Anvisning till hydraulpump

V-30225110 & V-30225120

ANV020

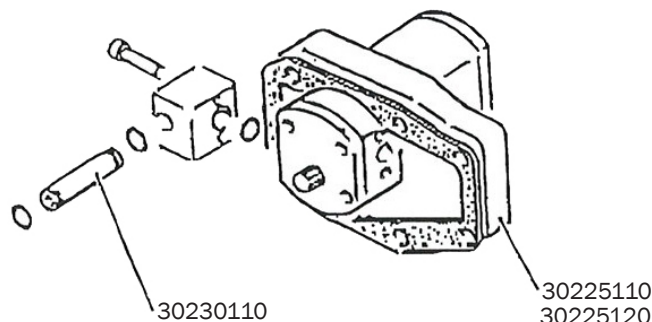
Typen av hydraulpumpar vilka levereras som reservdel har ändrats. Pumparnas reservdelsnummer är samma som förut.

I fall pump av ny typ monteras istället för den gamla skall också anslutningsrör levereras.

Den nya pumpen är utbytbar med den gamla.

Då de nya pumparna är lite längre än de tidigare skall PTO skydd och toppstångsfäste i vissa fall modifieras för att pumpen skall kunna monteras på sin plats.

Hydraulpump V-30225110

Anslutningsrör V-30230110

Hydraulpump V-30225120
